ANALISIS BAJO LOS CRITERIOS PANS OPS APLICABLES

Figura I-4-3-Ap A-3. Construcción de las áreas de protección del procedimiento VOR/VOR de tipo "U"

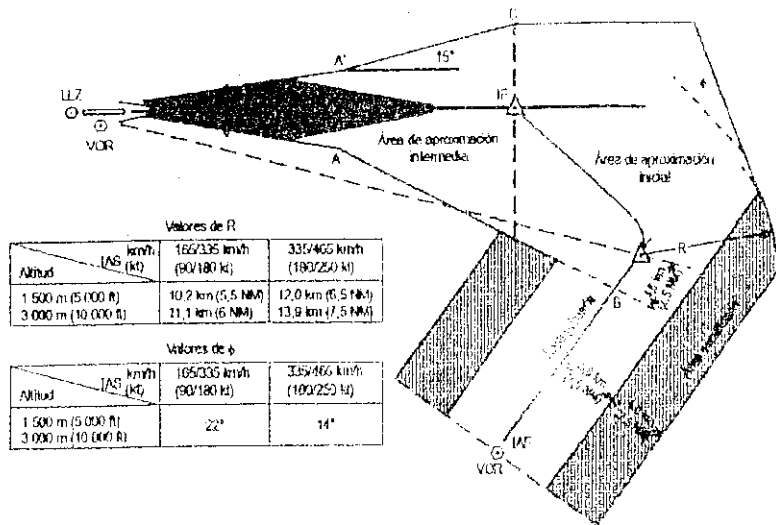
Debido a que no fue posible obtener las plantillas de construcción de los procedimientos, basado en los criterios PANS OPS OACI (figura I-4-3 Ap A-3) el experto realizó los cálculos de franqueamiento de obstáculos para los tramos inicial e intermedio, llegando a la conclusión que de acuerdo a PANS OPS, las altitudes que deberían mantener las aeronaves en este tipo de procedimientos son significativamente mayores que las propuestas por el concesionario, lo cual dejaría por fuera de parámetros los procedimientos de aproximación por las pendientes de descenso resultantes.
